# Joint de chaussée de ponts-routes

N° F AT J0 13-02

**GPE 80 - PCB**

## Joint à bande

# ELEMENT DE JOINT GPE 80

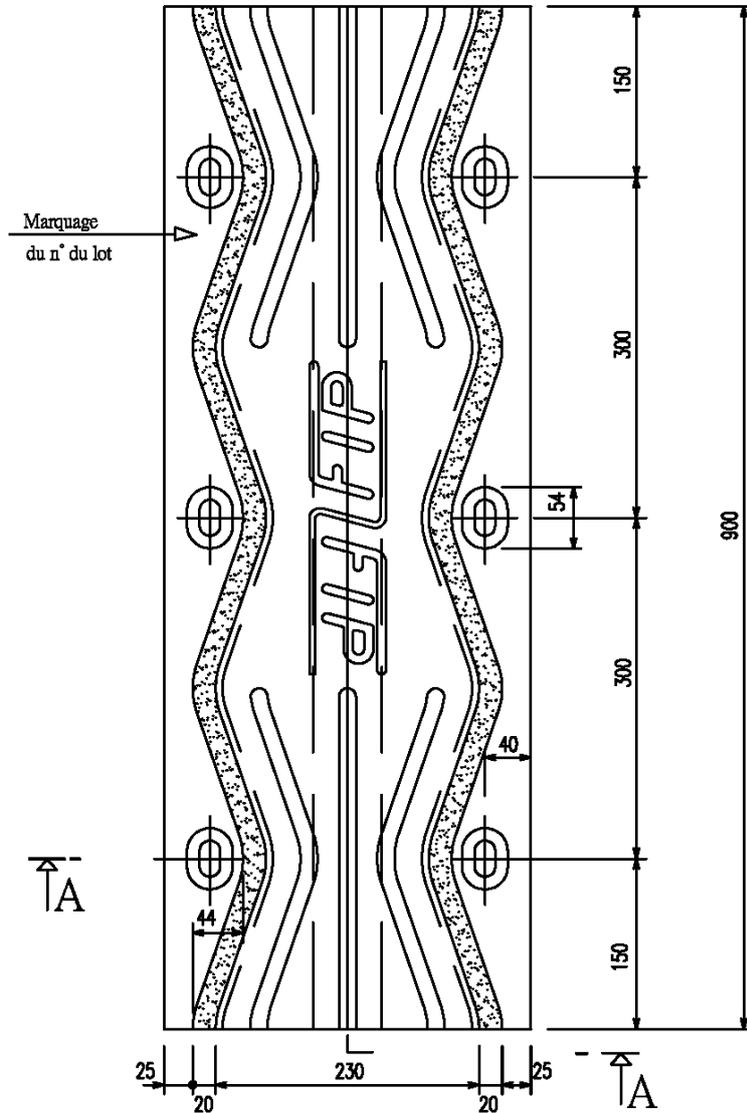
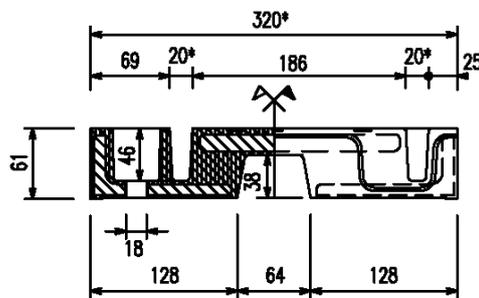
Ce modèle de joint est lié à la structure selon **un mode d'ancrage dans une feuillure avec vis et douilles**. Si le principe de l'ancrage est suffisant au regard des efforts à reprendre, il ne permet pas d'avoir un serrage contrôlé. Celui-ci serait souhaitable pour éviter des desserrages sous l'effet du trafic. Il faut noter cependant que ce risque est faible du fait du remplissage du logement de la tête de vis par le mortier dont le liant de base est de nature époxy-polyuréthane tel que prévu dans le dossier technique. L'attention de la Maîtrise d'œuvre est attirée sur la nécessité du positionnement correct des douilles d'ancrage par rapport au ferrailage en attente pour transmettre efficacement les efforts.

# JOINT DE TROTTOIR

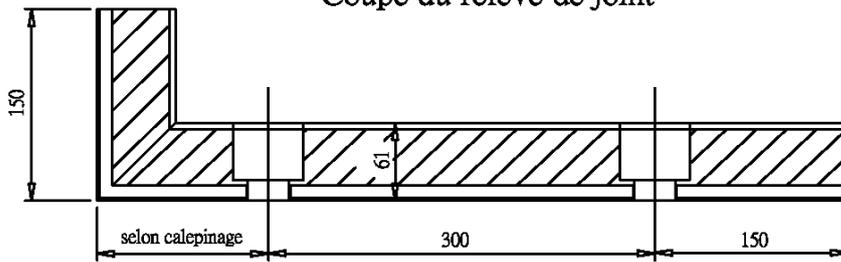
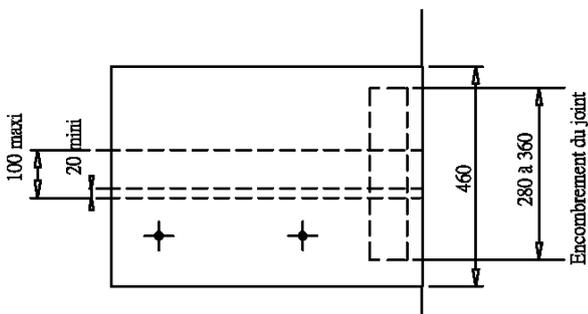
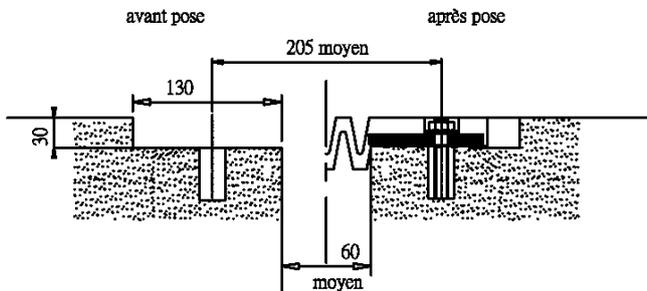
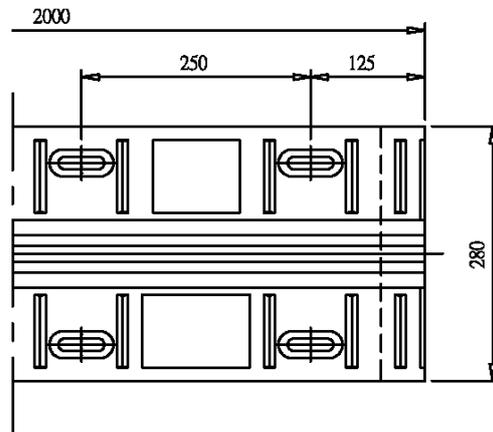
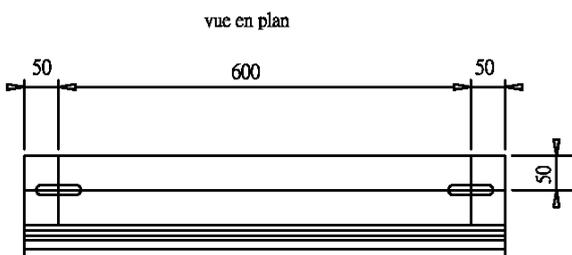
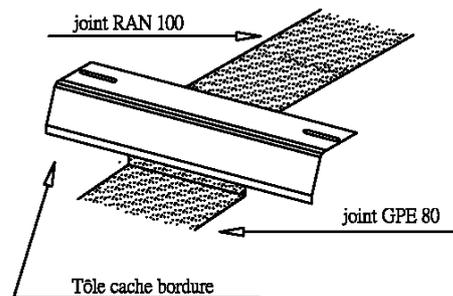
**Au droit de la bordure de trottoir**, le joint comporte une pièce de relevé disposée perpendiculairement au joint de chaussée. Cette pièce est vulcanisée à chaud, en atelier, à l'élément prédécoupé (d'après un plan de calepinage) du joint de chaussée. La protection contre la corrosion des chants coupés du relevé est assurée par la mise en place, en atelier, d'une résine de protection. Cette **disposition** paraît **satisfaisante** mais demande toutefois à être appréciée dans le temps.

- a. Un passage de service : la retombée fait alors partie intégrante de la tôle assurant le pontage du vide entre maçonneries,
- b. Un trottoir : le relevé de bordure est recouvert par la retombée du joint de trottoir composé de plaques glissantes dans le cas d'un couvre joint en plaque. Dans le cas d'un joint de trottoir RAN 100 (Cf. § III.6.2), il existe un couvre bordure en acier inoxydable.

L'ensemble est de conception satisfaisante. Dans le cas d'un passage de service, il convient cependant de s'assurer, selon l'environnement, que la protection contre la corrosion offre un degré de durabilité suffisant (Cf. § III.2.3, 3<sup>ème</sup> alinéa).

Dans tous les cas, on profitera de l'opportunité de la présence du système de recueil des eaux pour le poursuivre sous le trottoir.
